Umsókn til skipulagsfulltrúa

Sótt er um að hækka bygginguna um eina hæð.

DEILISKIPULAGSBREYTING

Laugarnesvegur 74 – Umsókn um breytingu á deiliskipulagi vegna Teigahverfi norðan Sundlaugavegar

Skuggavarp

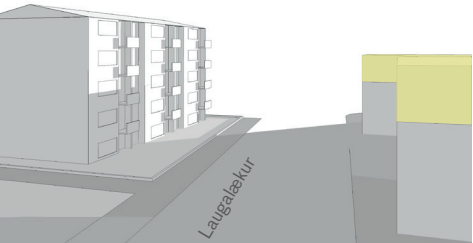
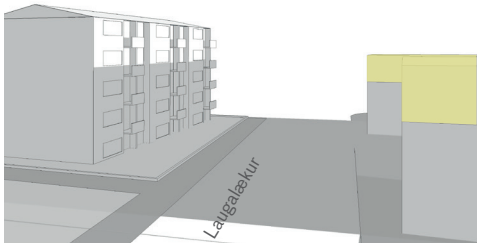
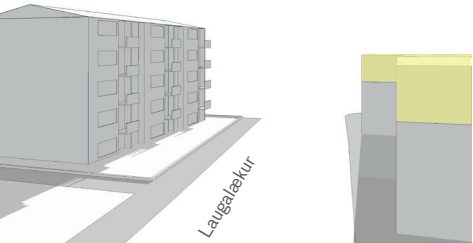
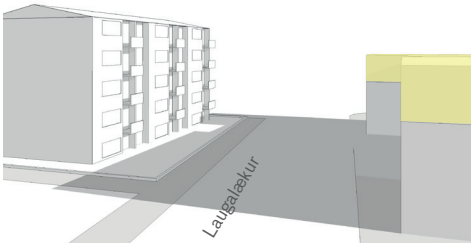
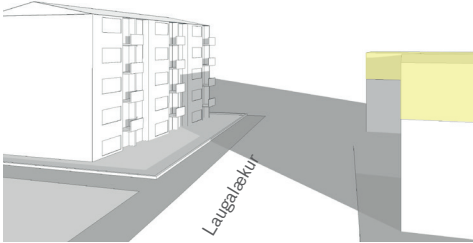
Seinni part dags í janúar eykst skuggavarp á fjölbýlishúsið á móti, einnig lítillega seinni part dags í mars -sjá skuggavarp.

Í fyrsta lagi þá varða athugasemdir skuggavarp og greiningu þess og áhrif á nágranna. Á deiliskipulaginu eru mjög takmarkaðar upplýsingar að fá um skuggavarp. Hér vantar nákvæmari gögn um áhrifin sem þessi viðbygging mun hafa á nærliggjandi hús og garða. Það sem þó má lesa úr þeim upplýsingum sem við höfum er að við á Laugarnesvegi missum mörg þá litlu vetrarsól sem við fáum. Einnig missum við sólina sem skín í garðinn á vorin sem er varla í takt við nýjar leiðbeiningar Reykjavíkurborgar um sól á dvalarsvæðum

Undirritaður setur athugasemdir við skuggavarpið sem kemur fram í fyrirhuguðum breytingum. Þannig er um að ræða skort á gögnum þar sem frekari greiningu vantar. Þrátt fyrir það er ljóst að af skuggavarpinu munu hús í nærumhverfi, sérstaklega Laugarnesvegur 76 og Laugalækur 1 sem eru beint á móti, missa sól í garði og á svölum sem Aðalskipulag 2040 krefst að vernda.

Jafndægur, 21.mars

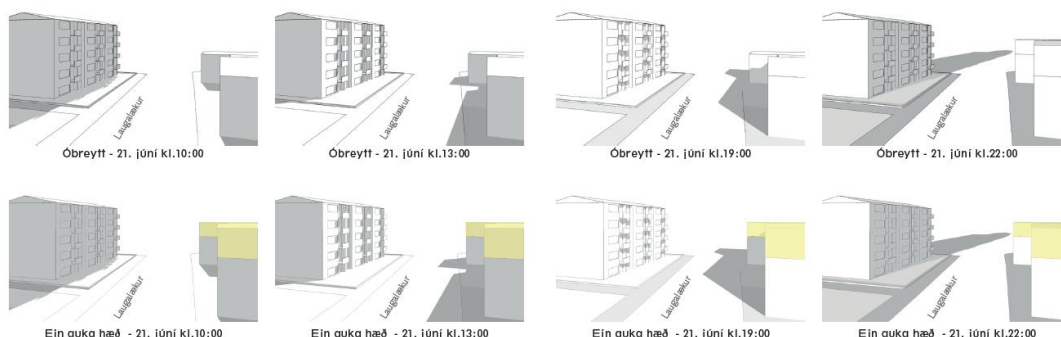
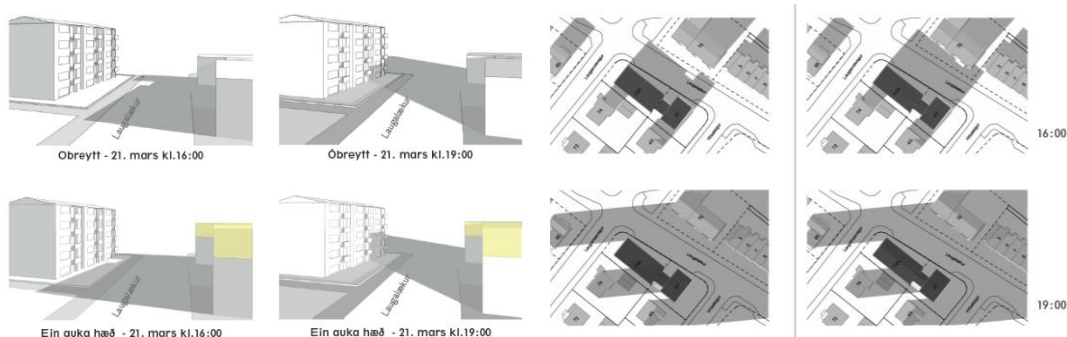
Óskað var eftir betri gögnum eftir kynningartímann. Skuggvarp sem sýnir húsin og umhverfið í kring.

Eftir klukkan fjögur 21. mars á jafndægri eykst skuggavarp lítilsháttar á nágrannahús við Laugarlæk og á nágrannalóðir. Samkvæmt skuggavarpsgreiningu eykst skugginn lítillega einungis á milli klukkan 16 og 18, umfram þann skugga sem er við núverandi aðstæður.

Í hverfum borgarinnar má alltaf gera ráð fyrir að umhverfi í þéttbýli geti tekið einhverjum breytingum. Þegar umhverfið er skoðað er umrætt hús lægra en húsin sitthvoru megin við og er því talið að húsið og umhverfið þoli hækkunina vel.
